Datum
2022-05-12

Diarienummer
KS-2017/2667

Granskningsutlåtande 1 – Detaljplan för Grantorp 2:32 m.fl. inom Flemingsberg, Huddinge kommun

Illustration av placering av soprum, grovsoprum och mindre återbruksrum, markerade med blåa pilar.

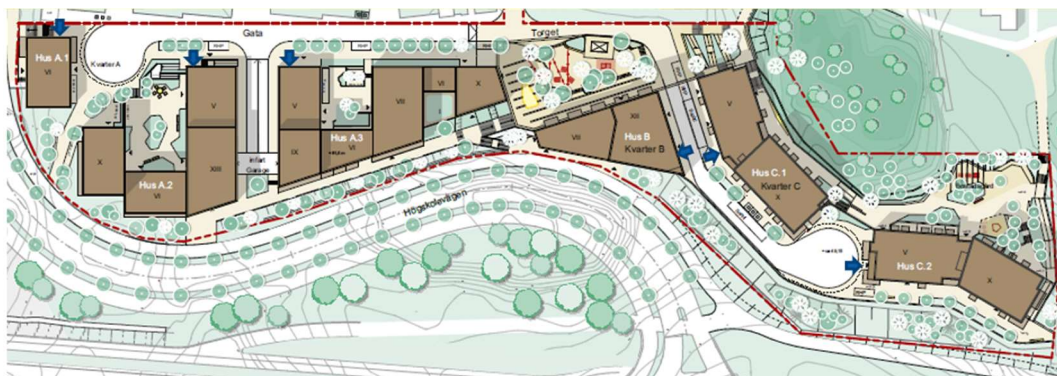
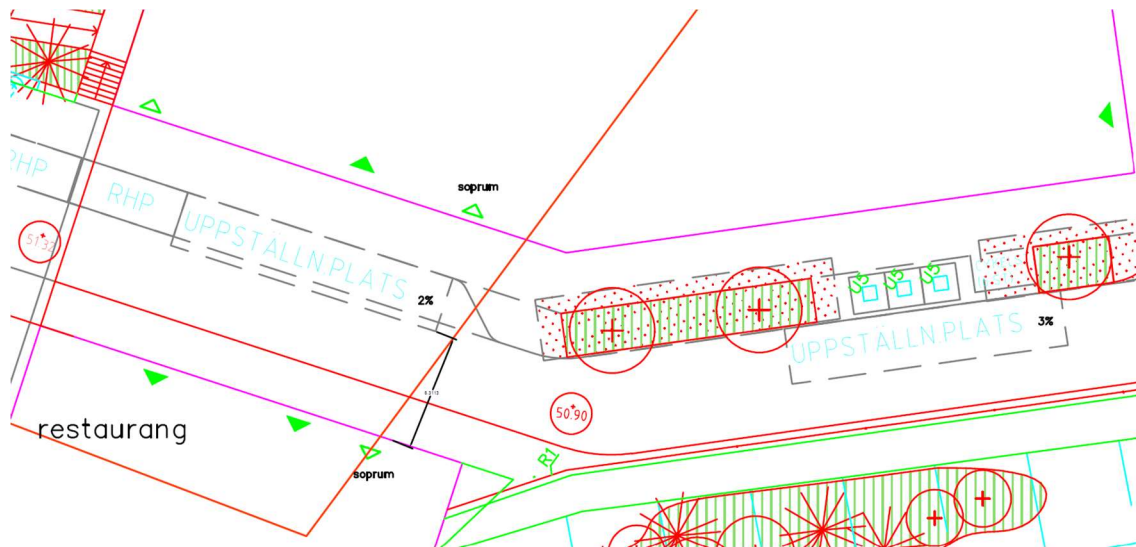
I miljörum, i dokumentet benämnt ”grovsoprum”, är rekommendationen att inte blanda återvinning och grovavfall i samma utrymme. För att säkerställa en bra sortering skall det vara i två skilda utrymmen. När det gäller miljörum skall trottoarkant vara mjukt nedfasad enligt samma princip som för handikapparkering med en bredd på 1,2 m.

Detaljplanen bör kompletteras med planering av plats/utrymme för hushåll att kunna lämna och hämta återbruksmaterial. Detta utrymme bör vara skilt från utrymmen för restavfall och återvinning samt grovavfall.

Planbeskrivningen har kompletterats med en tydligare beskrivning av placering av miljörum och sopkassuner. Avfall skall hanteras via sopkassuner, soprum, grovsoprum och mindre återbruksrum som ska placeras i planområdet. Soprum ska inrymma minst 8 olika fraktioner.

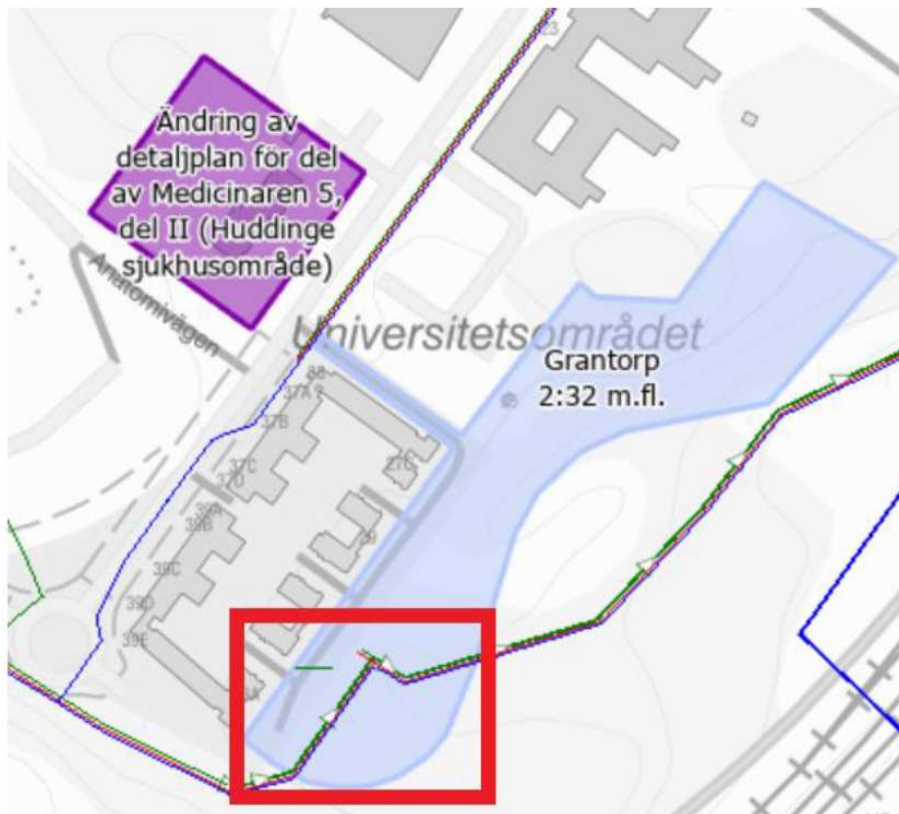
Uppställningsplats för Hus B (Kv. B och C) skall vara på samma sida som miljörummet.

Vid uppställningsplats ska gång- och cykelvägs eller gångvägs kant vara mjukt nedfasad med en bredd på 2 m, men minst 1,2 m enligt samma princip som för handikapparkering. Vid lastficka krävs en ramp som har en bredd på 2 meter men minst 1,2m.

Lastficka för kvarter B ska samnyttjas med kvarter C. Körbana på den sträckan smalnas därför av. Avstånd mellan soprum på kvarter C och lastficka är inom 10 meter.

Kvarter B kommer troligtvis ha en restaurang invid torget. Restaurangen behöver ha fettavskiljare inomhus. Anslutningspunkten ska placeras inom 10 meter från lastficka.
